## Sachverständigengutachten Nr. : 2018-056

Einfamilienhaus mit Vordach und  
Schuppen.  
Begehung vor Ablauf der Gewährleistung.  
Prüfung der Dachklammerung

Gutachten Nr. : 2018-056  
Kundenzeichen : Bürgerinitiative Flörsheim / Hochheim  
Sache : Begehung vor Ablauf der Gewährleistung

**Foto Nr.: 6**

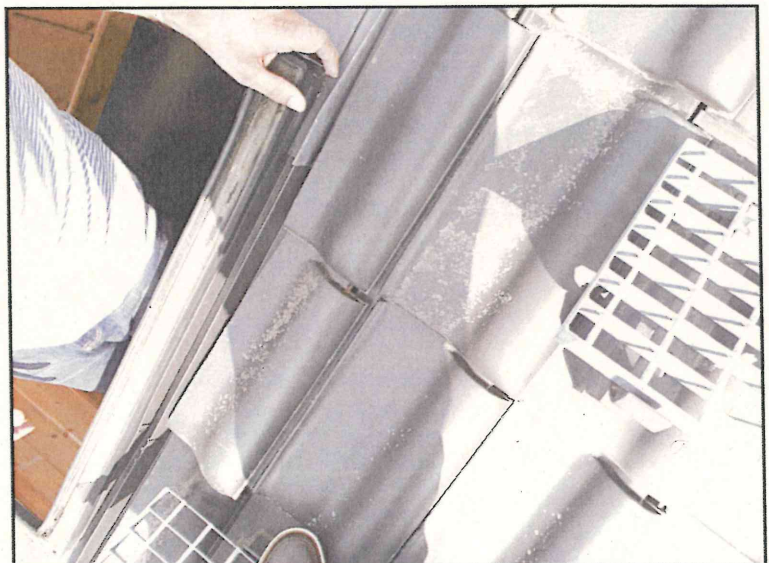
Festgestellt wurde, dass eine mangelhafte Sicherung der Dachziegel im Bereich der Dachkehle, des Kamins und des Dachausstiegsfensters erfolgte. Es wurden keine Kopf- und Fußklammern verwendet.

Fehlende Fußklammerung an den  
Anschnittziegel im Ausstiegsbereich.

**Foto Nr.: 7**  
Verwendete Seitenfalzklammer

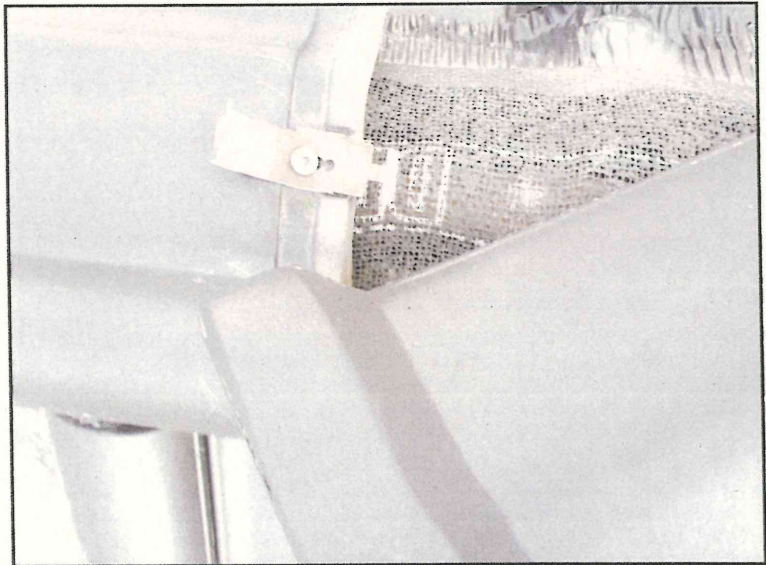
Eingebauter Klammertyp 456-2 Seitenfalzklammer mit rundem Auge.

**Foto Nr.: 11**

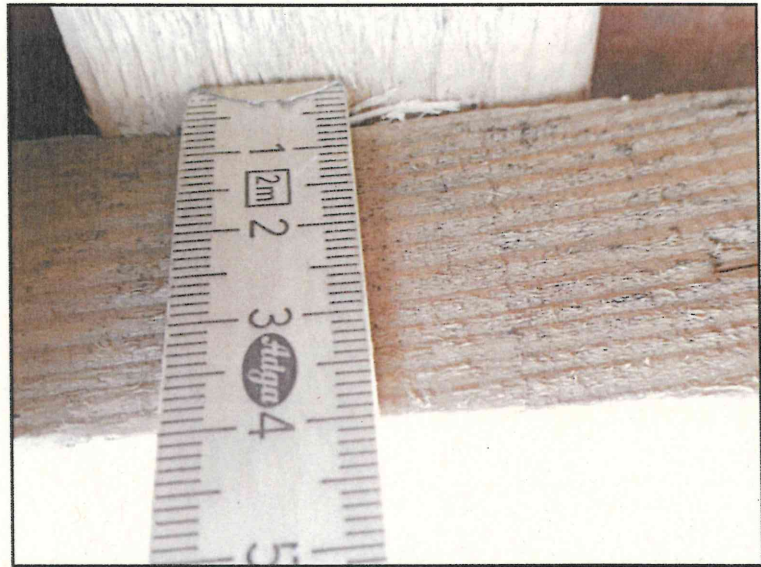
Beispielhaft wurde die Dachdeckung im Bereich eines Dachhakens entfernt. Der Sicherheitsdachhaken ist auf einer Bohle 38 / 140 mm montiert. Die Holzbohle ist stark mit Astholz durchsetzt und insgesamt rissig. Augenscheinlich entspricht die eingesetzte Bohle nicht der Sortierklasse S10.

38 mm dicke der Holzbohle zur  
Aufnahme der  
Sicherheitsdachhaken.

**Foto Nr.: 13**

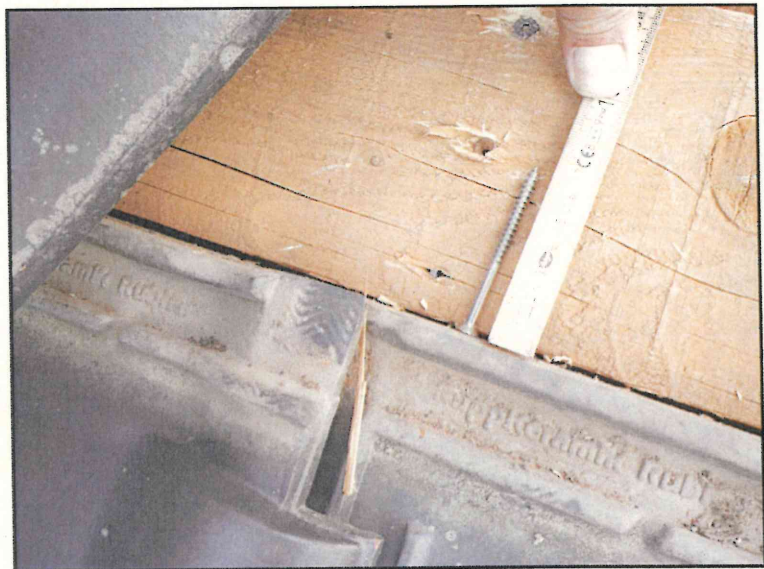
Zur Befestigung der Holzbohle wurden Holzschrauben 4,5 x 70 mm verwendet. Das heißt, die Schrauben sind nicht, wie gefordert, im Sparren befestigt, sondern enden im Dämmstoff der Aufdachdämmung.

Befestigungsschrauben der Holzbohle  
4,5 x 70 mm  
zwingend erforderlich  
Schraubendurchmesser 8 mm  
Schraubenlänge 268 mm

*Holzbohle mindestens 38 x 200 mm*

*Schraubendurchmesser 8 mm*

Schraubenlängenberechnung wie folgt: Stärke der Bohle = 38 mm + Stärke der Konterlatte (geschwächt) = 30 mm + Stärke der Wärmedämmung = 120 mm + Einschraubtiefe in den Sparren 80 mm. Ergibt eine Schraubenlänge von mindestens 268 mm.

Als Schraubentyp wird eine Scheibenkopfschraube mit bauaufsichtlicher Zulassung gefordert.
